Znak sprawy: ZP.271.1.2023

Dot. Postępowania o udzielenie zamówienia publicznego pn. Infrastruktura przy obiektach placówek oświaty oraz modernizacja placówek oświaty w Gminie Niedzwiedz – I etap, znak sprawy: ZP.271.1.2023

Zamawiający Gmina Niedzwiedz w ww. postępowaniu przetargowym działając na podstawie art. 284 pkt 6 ustawy z dnia 11 września 2019r. Prawo zamówień publicznych (t.j. Dz.U. z 2022 r. poz. 1710) udziela odpowiedzi na pytania jakie wyłynęły ww. postępowaniu.

Rys. nr PZT 1 przedstawia nawierzchnię boiska wielofunkcyjnego w 3 niezidentyfikowanych kolorach

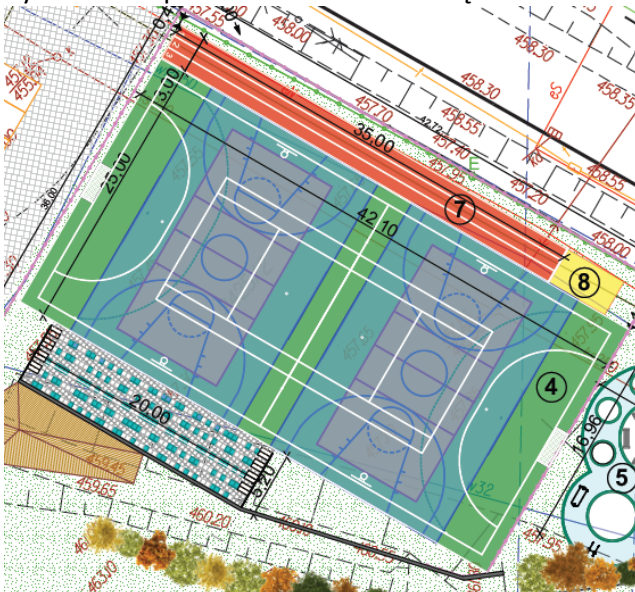
Udostępniona dokumentacja podaje sprzeczne dane dla kolorystyki nawierzchni boiska wielofunkcyjnego.

natomiast opis projektu (dokument 2022-08 (2) OPIS BOISKO PODOBIN MM1) podaje na str. 4.

NAWIERZCHNIA BOISKA

- kolor nawierzchni: czerwony (ceglasty),

Przedmiot zamówienia dofinansowany jest z Rządowego Funduszu Polski Ład: Program Inwestycji Strategicznych
Proszę o potwierdzenie, że nawierzchnia PU boiska i bieżni ma być w kolorze ceglastym.

Odpowiedź: Na etapie wykonania założeń do dokumentacji przyjęto kolor czerwony (ceglasty)
